## 改善箇所説明図

### 基準不適合発生箇所

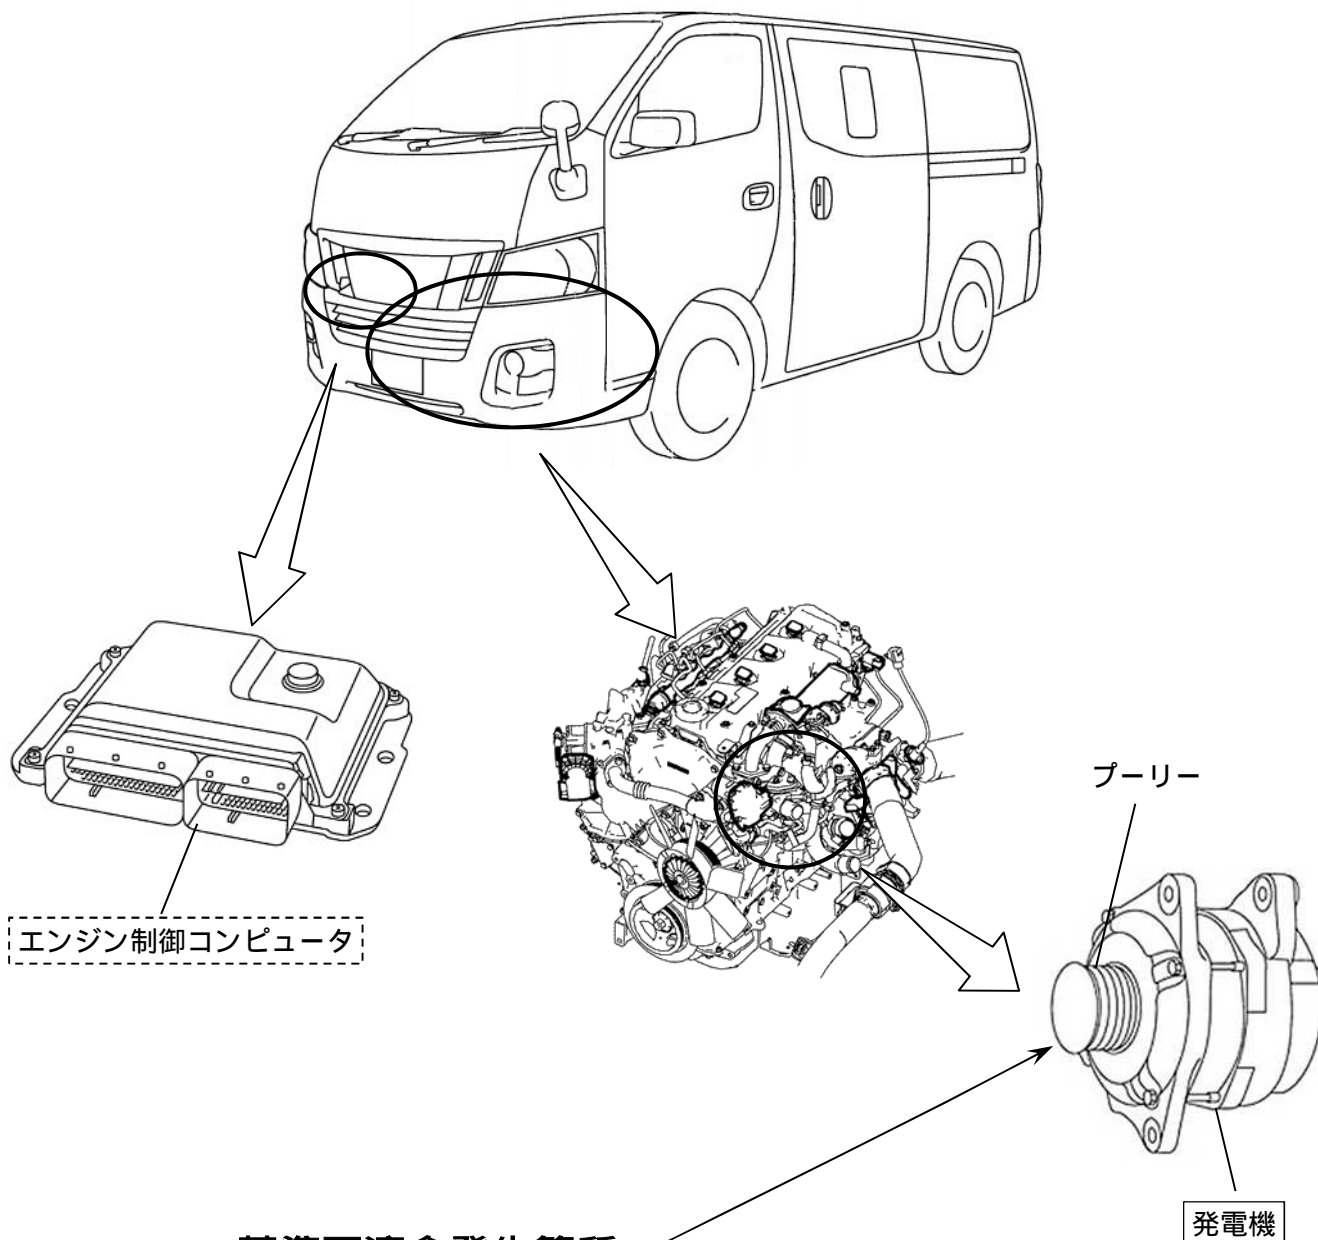
ディーゼルエンジンの発電機において、補機ベルトからの圧力に対してプーリー内のベアリングの耐久性が不足しているため、エンジンの回転変動の繰り返しにより当該ベアリングが破損するものがある。そのため、そのまま使用を続けると、当該プーリーが脱落して充電警告灯が点灯し、最悪の場合、走行中にエンストし再始動できなくなるおそれがある。

全車両、当該発電機および補機ベルトを対策品と交換する。また、寒冷地仕様車は、エンジン制御コンピュータを対策品の発電機に適合したプログラムに修正する。

識別：銀色のシールをモデルナンバープレートの右横に貼り付ける。
